ELEMENTOS ADICIONAIS PARA EFEITOS DE CONFORMIDADE DO ESTUDO DE
IMPACTE AMBIENTAL

PROCESSO DE LICENCIAMENTO ÚNICO AMBIENTAL N.º PL20250926009544

ASG-CONSTRUÇÕES E GRANITOS LDA. (503056820)

PEDREIRA N.º 6624 “FRAGA DO CARVALHOTO” (APA12456203)

Figura 1: Delimitação das zonas de defesa (a verde).

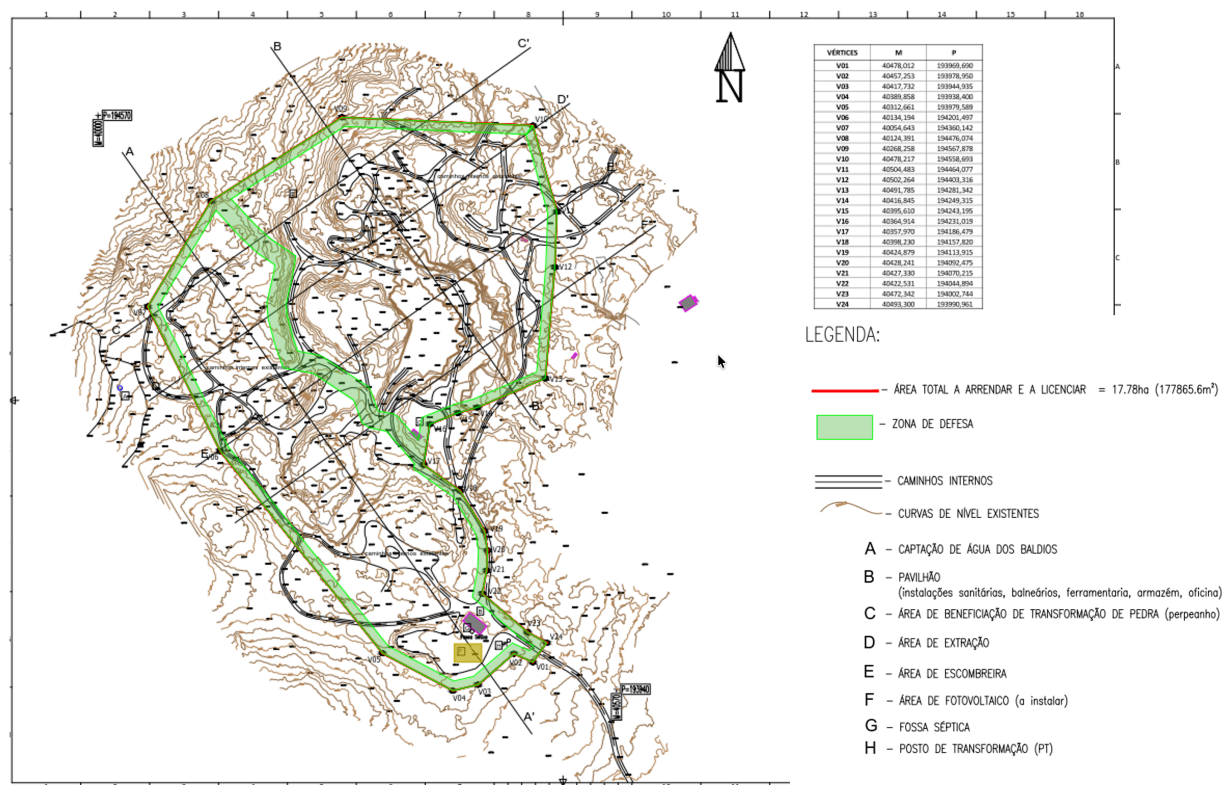
Esclarecer a eventual ocupação das Zonas de Defesa — designadamente prédios rústicos vizinhos (10 m), caminhos públicos (15 m) e postes elétricos de média e alta tensão (30 m), entre outros projetos que possam ser aplicáveis, quer por escombreiras, quer por frentes de desmonte ou rede interna de acessos;

RESPOSTA – O projeto, tal como indicado no Plano de Pedreira, cumpre com o Decreto-Lei nº270/2001 de 6 de Outubro alterado e republicado pelo Decreto-Lei nº340/2007 de 12 de Outubro, definindo as zonas de defesa aplicáveis à Pedreira n.º 6624 "Fraga do Carvalhoto" (Figura 1):

As zonas de defesa totalizam 25 809,12 m², o que representa cerca de 14,5 % da área a licenciar.

Em termos legais, as zonas de defesa aplicam-se unicamente à bordadura da escavação, permitindo a existência de estruturas como construções ou caminhos/aceessos pelo que não se antevê qualquer incumprimento, com o desenvolvimento do projeto de ampliação da pedreira “Fraga do Carvalhoto”.

Figura 3: Exemplo de um perfil tipo para caminhos de terra batida.

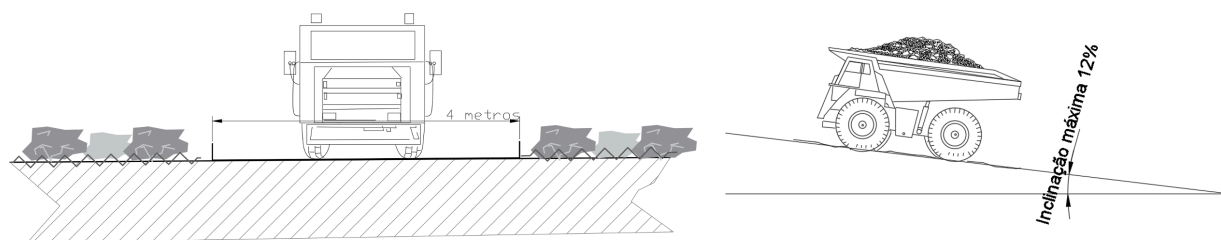
Apresentar os perfis dos acessos internos (existentes e a beneficiar);

Nestes caminhos existe a preocupação de deixar uma largura que possibilite o trânsito do equipamento de transporte de carga, usualmente pesado, sendo por tal necessário dimensionar uma largura mínima que varia entre os 4 e os 5 metros. Também os declives deverão ser o mais suaves possível não devendo, se possível, ultrapassar os 12% de inclinação.

A Figura 3 ilustra um perfil transversal tipo, e representativo, para esta tipologia de caminhos.

Figura 5: Fotografia com identificação das escombreiras existentes.

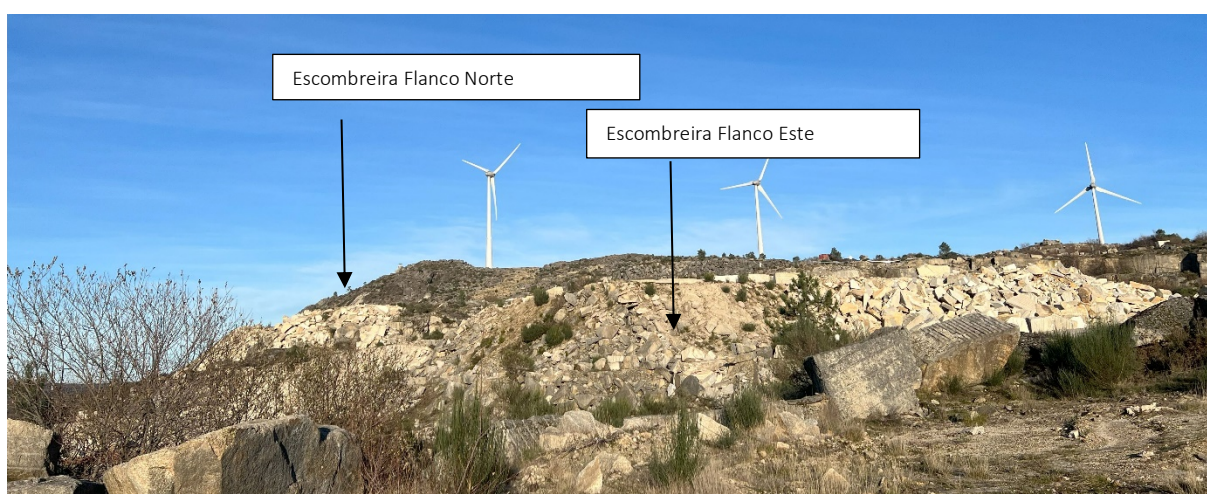
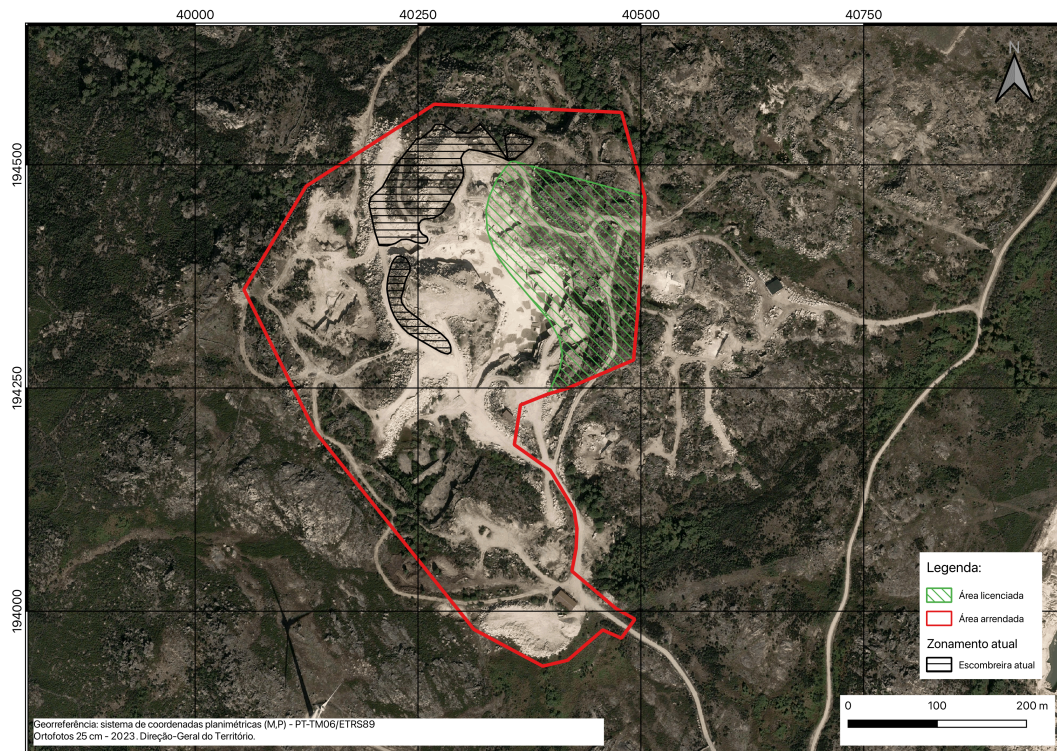
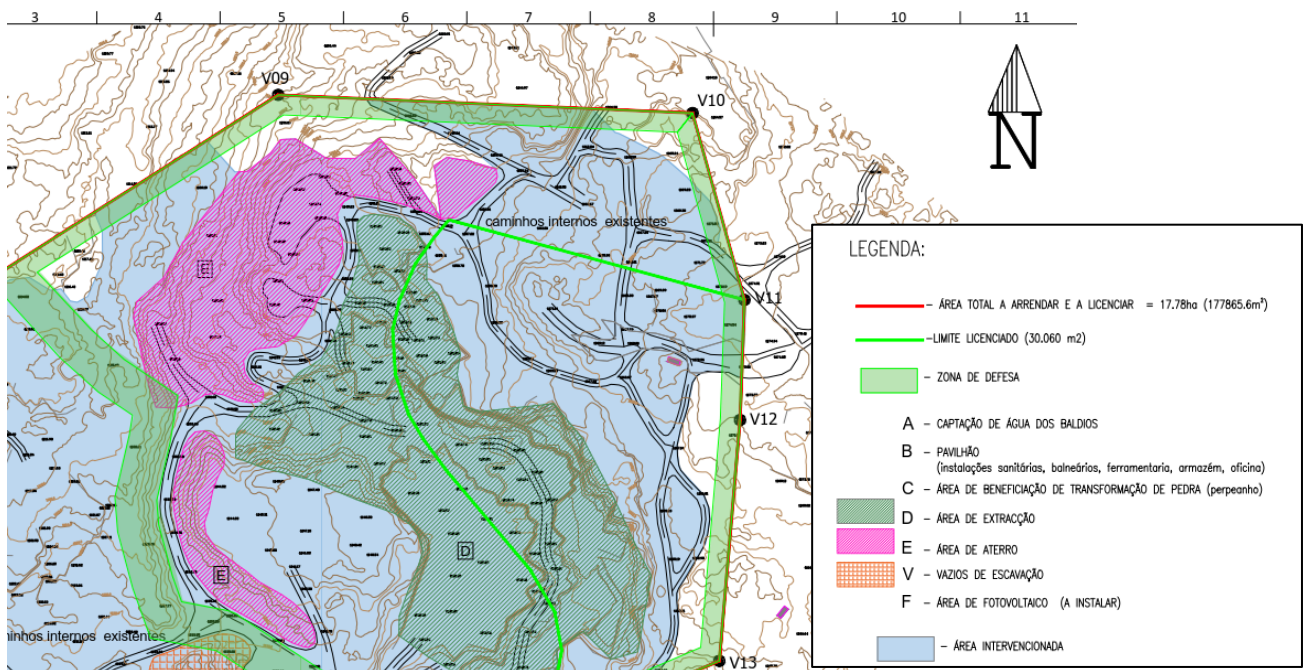
Efetuar a caracterização das escombreyas, designadamente a sua altura, tempo de permanência e a forma como irão ser mobilizados os escombros para a operação de enchimento do vazio de escavação, uma vez que pelas peças desenhadas, as escombreyas parecem ter uma dimensão significativa, sem que se deslumbre qualquer procedimento e/ou infraestrutura a implementar para controle da estabilidade física (inclinações que irão ser adotados nas escombreyas, os cálculos que justifiquem tais valores, bem como as medidas a adotar para evitar que os blocos não possam sair da área prevista para a escombreira);

Atualmente a deposição de escombros vem sendo feita preferencialmente em duas áreas, no Flanco Este e ainda no Flanco Norte da propriedade (ver Figura 5, Figura 6 e Figura 7).

Figura 11: Observação da área prevista de instalação de painéis fotovoltaicos na superfície raster do LIDAR dentro dos limites da exploração de pedra.

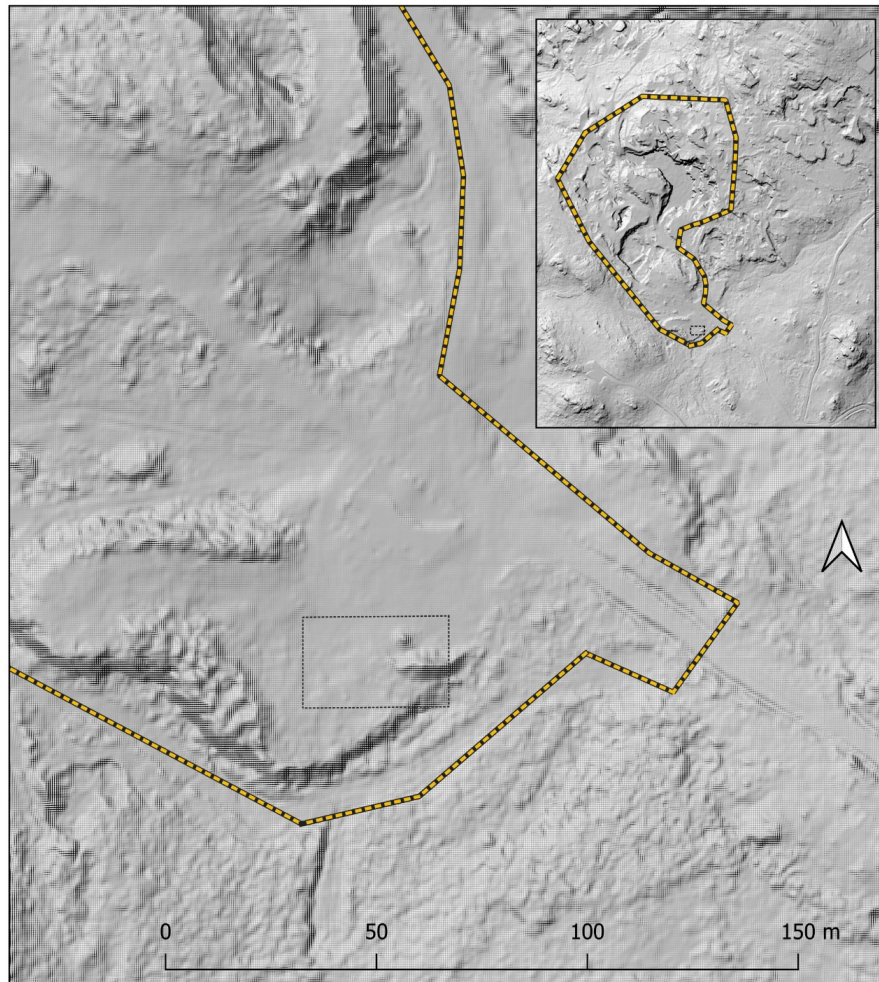
Apresentar um aditamento ao PATA em vigor ou novo PATA, caso aquele se encontre caducado, onde se inclua o Plano de Trabalhos com a área a caracterizar. - Estes trabalhos carecem de autorização do organismo competente da Tutela do Património Cultural, nos termos do n.º 1 do artigo 6.º, do Decreto-Lei n.º 164/2014, de 4 de novembro, que publica o Regulamento de Trabalhos Arqueológicos;

RESPOSTA – Não aplicável. A área onde será instalado o Parque Fotovoltaico foi alvo de observação e prospeção.

Observando a superfície de LIDAR da área em estudo, verifica-se como se trata precisamente de uma área de morfologia suave e sem quaisquer evidências de estruturas ou construções antigas no subsolo (ver Figura 11).
